DRAINAGE SOUTERRAIN

FERME MONTOISE INC
LOT(S) 26P 27 31 34 3941
RANG PREMIERE CONC. DU FLEUVE ST-LAURENT
MUNICIPALITÉ MONTMAGNY
M.R.C. MONTMAGNY
DISTRICT ELECTORAL MONTMAGNY

PLAN NO: S-10112 FEUILLE 1 DE 1

Plan Révisé

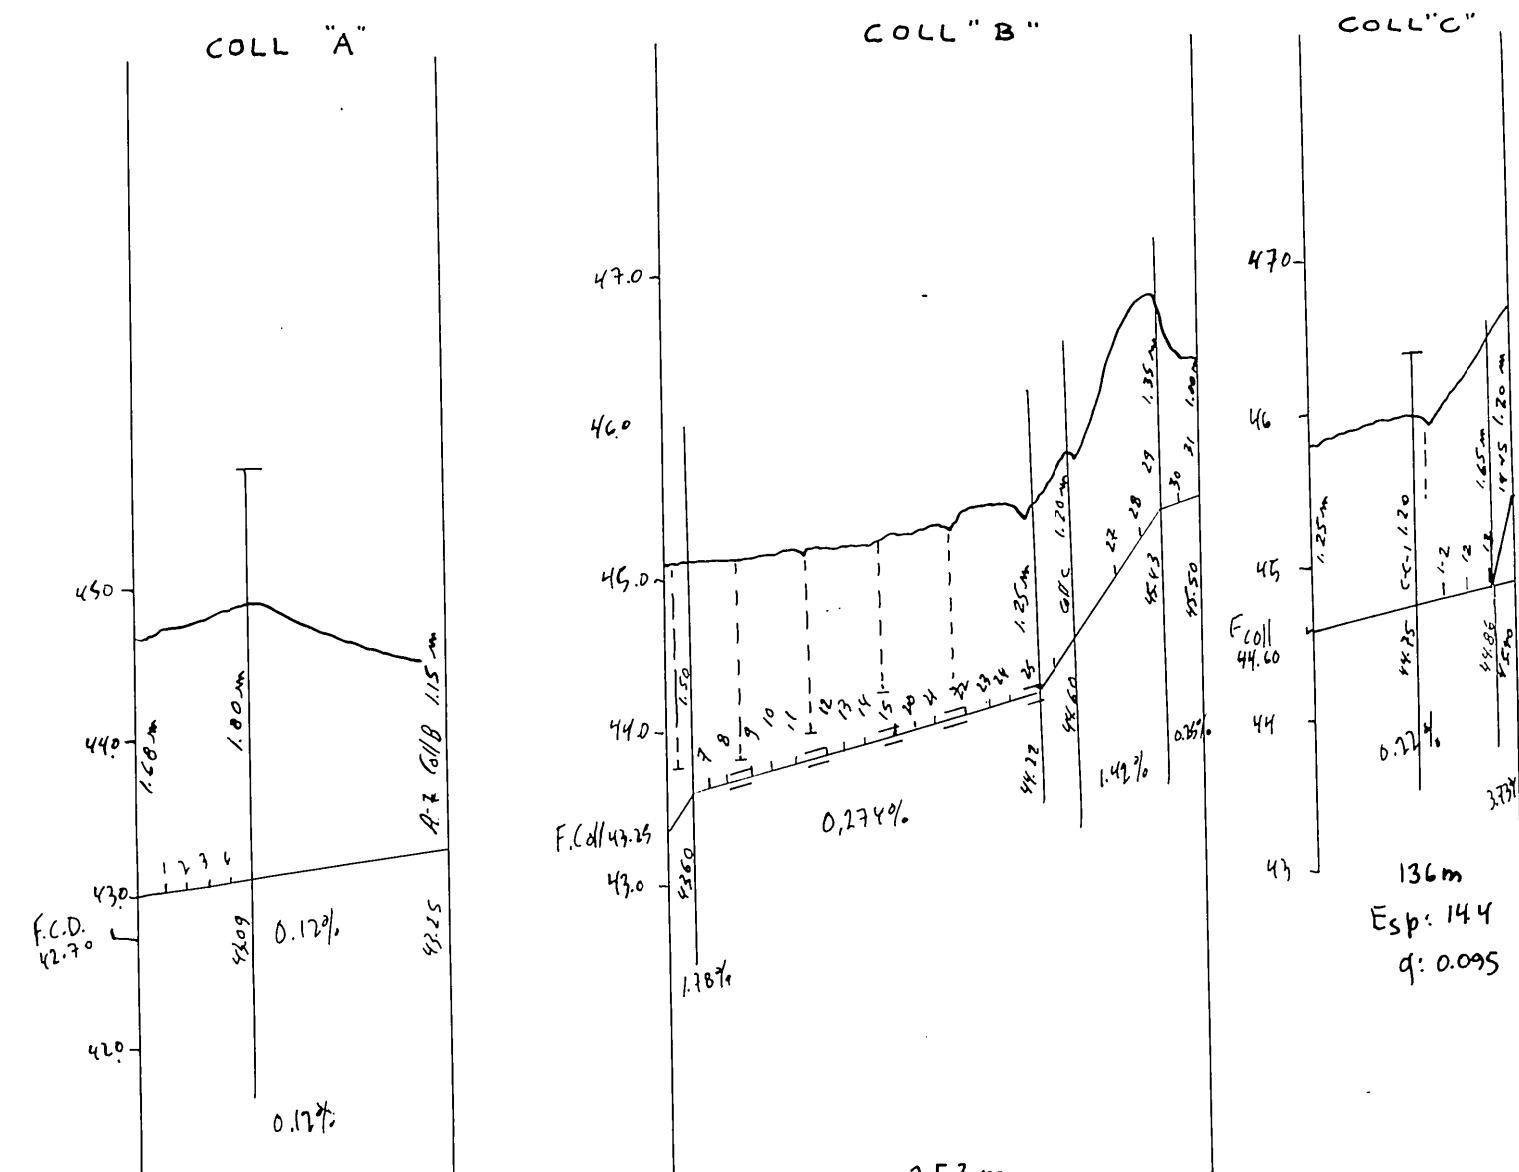
des affleurements rocheux empêchant la pose tel qu'initialement prévu sur le coll "A" et ses latéraux. J'ai organisé et approuvé les modifications de la section et de son latéral.

1987
Coll "A" 42 x 100 mm
A-1 135m
A-2 135m
Coll "B" 70 x 100 mm
B-1 70m x 100 mm
B-2 306m
B-3 116m
B-4 306m
B-5 116m
B-6 306m
B-7 135m
B-8 283m
Total 2343
